**ERRATA CORRIGE A LIBRETTO INSTALLAZIONE LBT20298
(KIT VIDEOCITOFONICO A 2 FILI MONO E BIFAMILIARE 7" VIVAVOCE A COLORI)**

***CORRECTION TO INSTALLATION HANDBOOK LBT20298
(ONE- AND TWO-HOUSEHOLD KIT WITH PANEL AND COLOUR 7"
HANDS-FREE MONITOR)***

Sch./Ref. 1723/71 - 1723/72

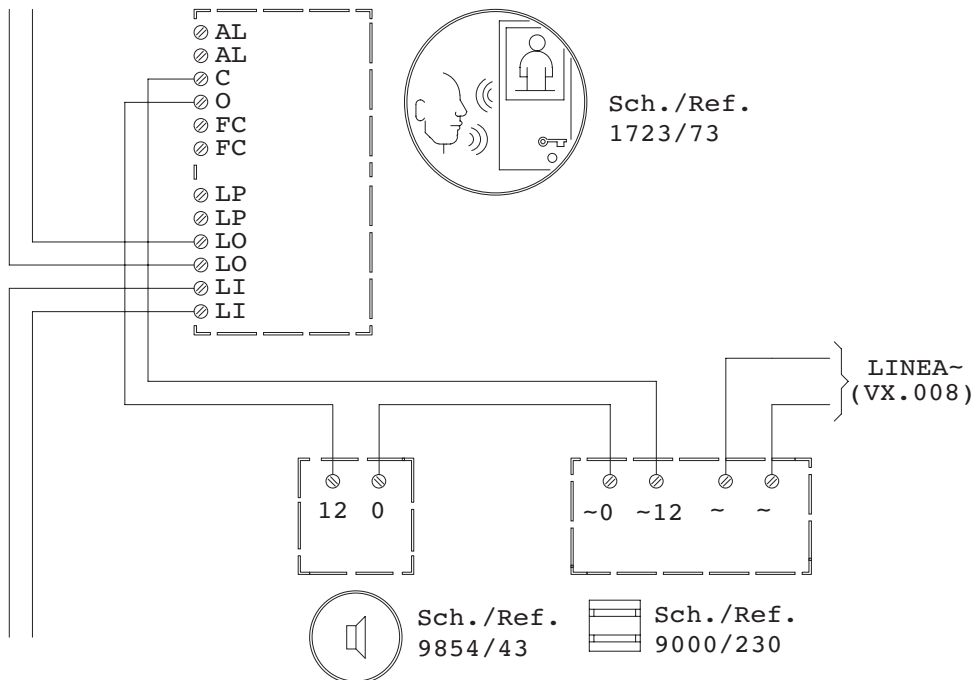
To connect the **SUPPLEMENTARY RINGER Ref. 9854/43** to the **"Master / Slave" VIDEO DOOR PHONE 7 " Mod. VMODO Ref. 1723/73** please refer to the following diagram. Do not consider the diagram into the LBT20298 manual.

1723/73 - 9000/230: 30m
